INVESTOR		NÁZEV AKCE	
<div><p>Beneditinské opatství Panny Marie a sv. Jeronýma v Emauzích</p><p>Vyšehradská 49/320, 128 00 Praha 2 – Nové Město IČO: 00408352 DIČ: CZ00408352 e-mail : spravce@emaupy.cz</p></div>		Revitalizace zahrady Benediktinského opatství Panny Marie a sv. Jeronýma v Emauzích - městská odpočinková zóna	
		ARCHITEKT	
		ING. ANTONÍN WAGNER, ING.ARCH. TOMÁŠ HRADEČNÝ	
		ZODPOVĚDNÝ PROJEKTANT ČÁSTI	ZPRACOVAL
		ING. ANTONÍN WAGNER	ING. ANTONÍN WAGNER
		MÍSTO	Vyšehradská 49/320, 128 00 Praha 2 – Nové Město
GENERÁLNÍ PROJEKTANT		VÝKRES / DOKUMENT	
<div><p>TERRA FLORIDA, v.o.s. Grafická 831/20 Praha 5, Česká republika T: +420 603155202 E: wagner@terraflorida.cz</p></div>		TECHNICKÁ ZPRÁVA SOUHRN NAVRHOVANÝCH ZMĚN	
PROJEKTANT ČÁSTI		STUPEŇ DOKUMENTACE	MĚŘÍTKO
		Návrh úprav	DATUM
		ČÁST/ STAVEBNÍ OBJEKT	FORMÁT
		Krajinářská architektura	ČÍSLO VÝKRESU
			00

**Název stavby:****OBNOVA JIŽNÍ ZAHRADY BENEDIKTINSKÉHO OPATSTVÍ PANNY MARIE A SV. JERONÝMA V EMAUZÍCH****Lokalita:**

Návrh úprav

**A, Barokní zeď**

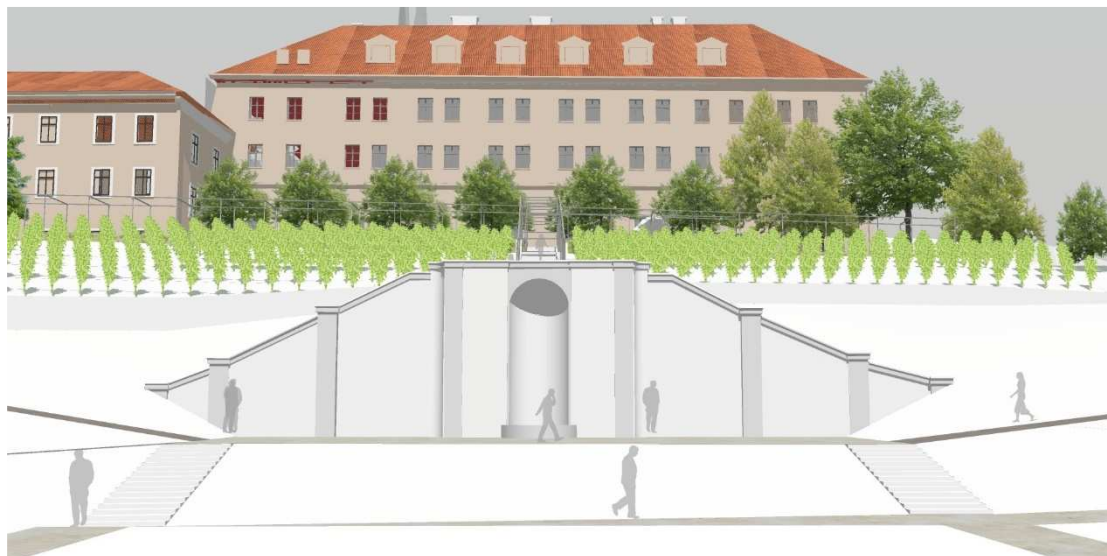
Snížení výškové úrovně podesty pod barokní zdí z důvodu obnažení konstrukce až po původní základovou spáru z nivelety 195,31, na 194,60. Tímto došlo ke zrušení navrhované opěrné zdi zachycující západní svah a nové svahování terénů v rámci přímé návaznosti na barokní zeď.

**B, Schodiště na podestu před barokní zdí**

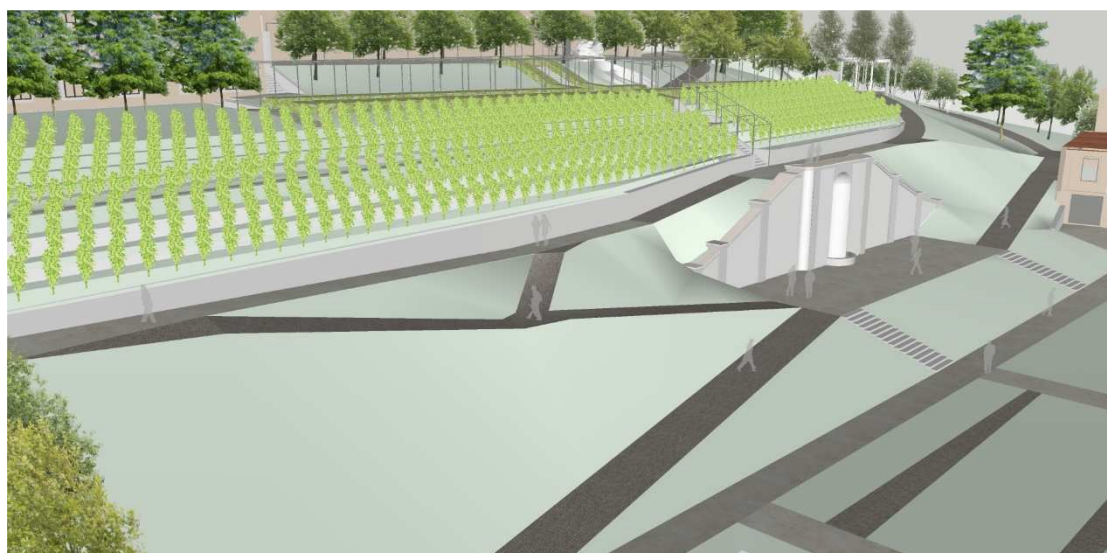
S ohledem na úpravu nivelety došlo novému návrhu stupňů obou schodišťových ramen propojující podestu se spodním parterem, a to z 17x135/360 na 14x410/115 mm. Konstruktivní provedení zůstává shodné s původním návrhem.

SKUPINA STROMŮ Č. 80-89

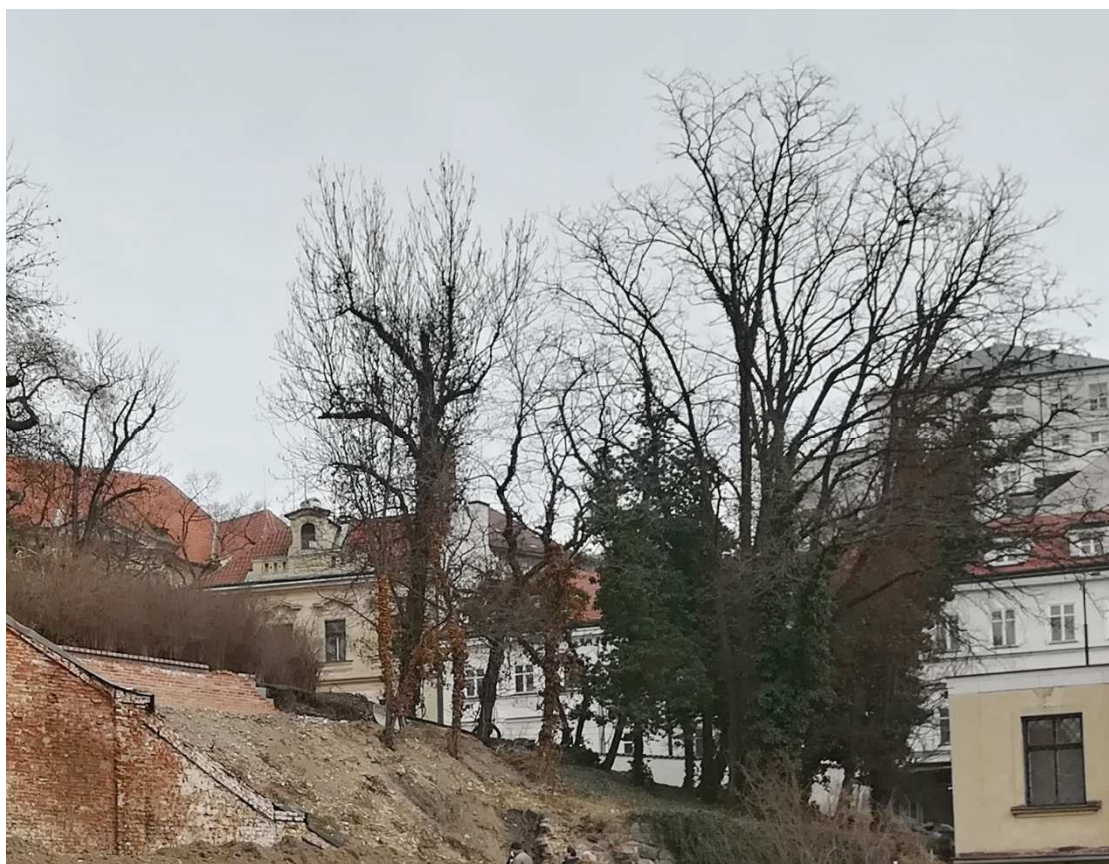
V souvislosti se změnami terénních úprav vyvolaných, jak snížením podesty barokní zdi, tak i sklonitosti přístupové komunikace napojené na ul. Vyšehradská, je vyvolána potřeba pokácení 8 ks stromů č. 80-83 a 85 až 89. Jedinci 80, 83 a 84 vyžadují povolení ke kácení podle zákona č.114/ 1992 Sb. o ochraně přírody a krajiny.
